Comanda di edilizia del Sig.  
*Fedling Scordis*

# DIFFORMITA' CON I PERMESSI AUTORIZZATIVI COMUNALI

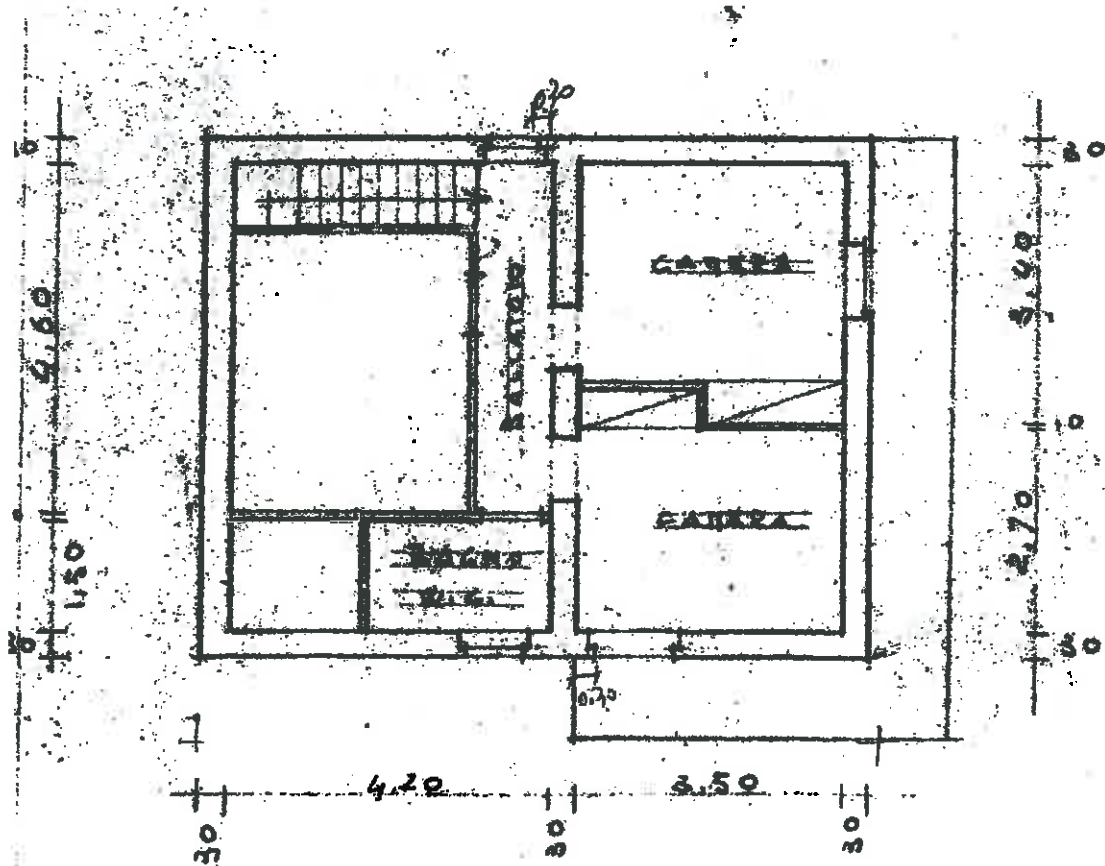
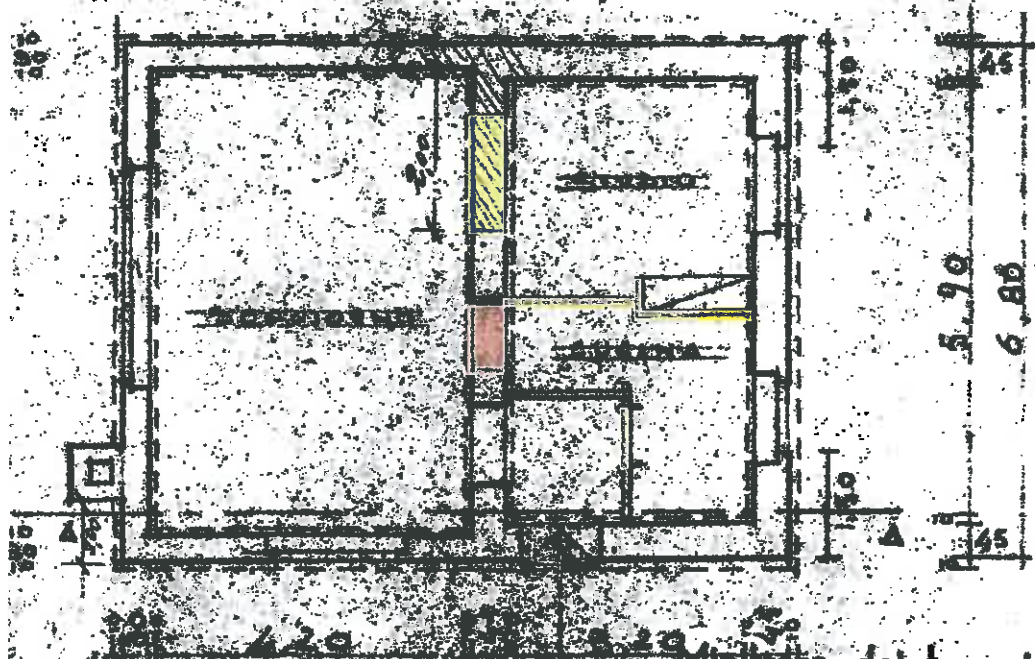
- COSTRUITO
- DEMOLITO

**DIFFORMITA' CON I PERMESSI AUTORIZZATIVI COMUNALI**

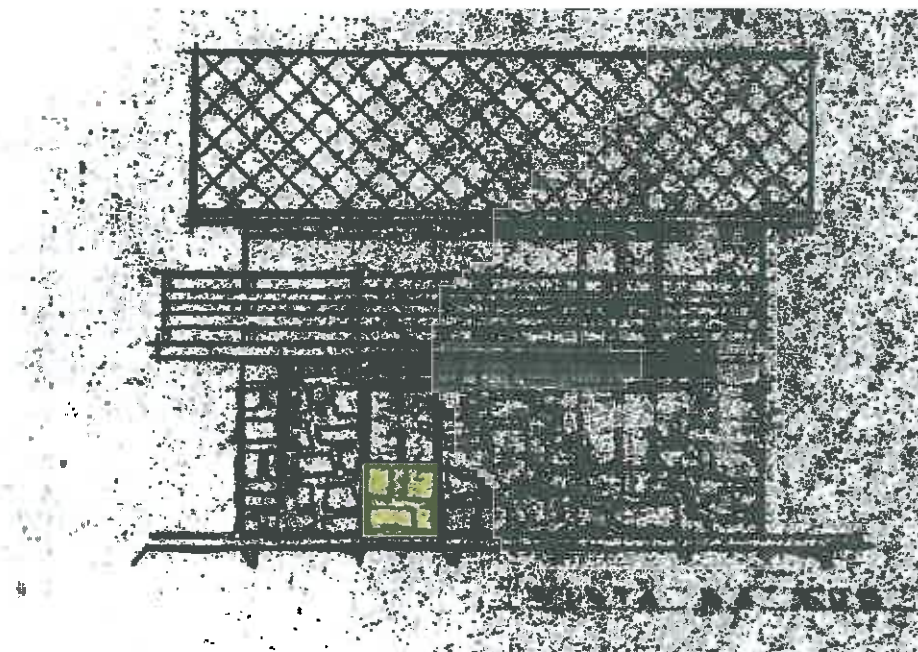
**COSTRUITO**

**DEMOLITO**
